混凝土廠驗代表照片表

工程名稱：新竹縣立湖口高級中學高中部遷校第一期工程

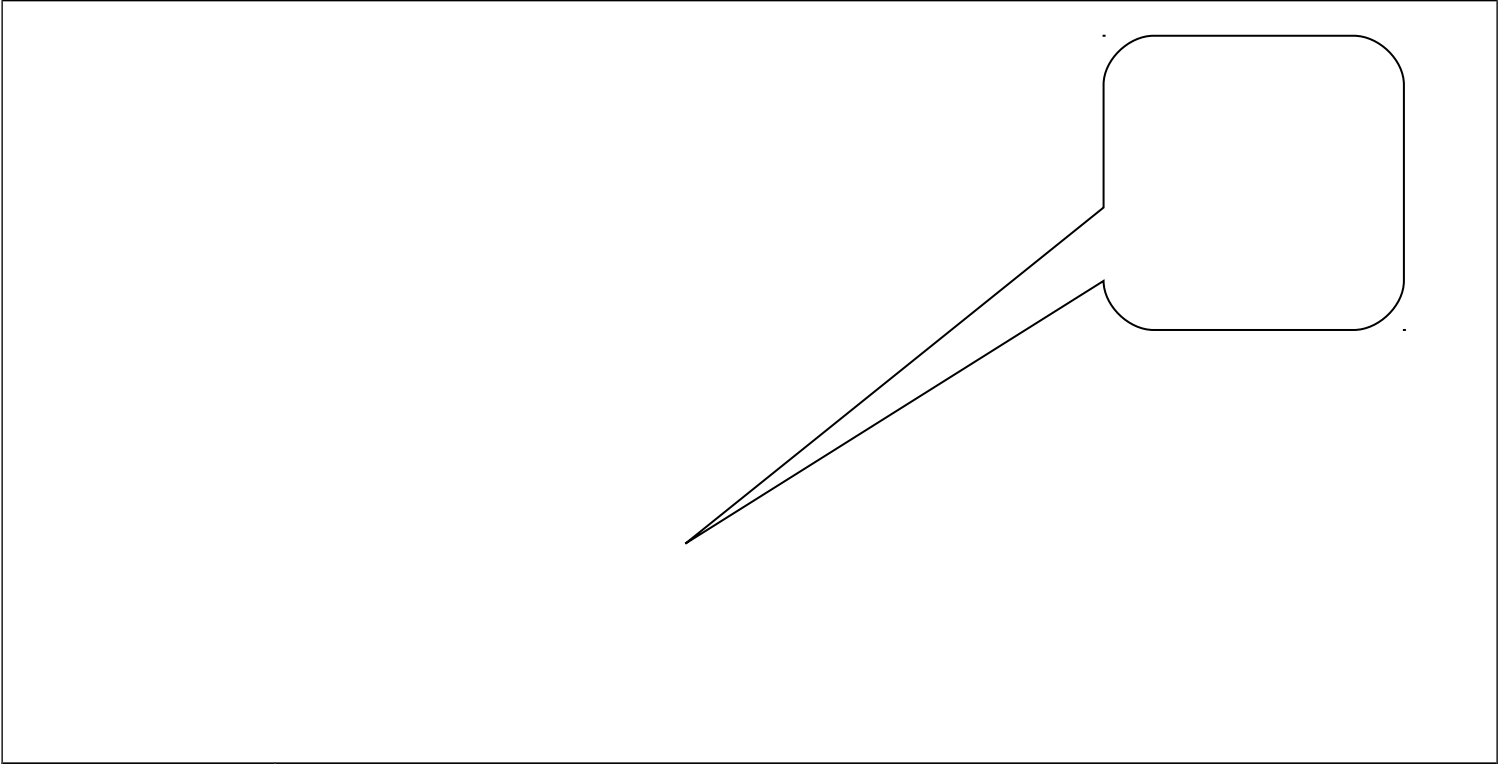
化學摻料無標示廠牌及型號。
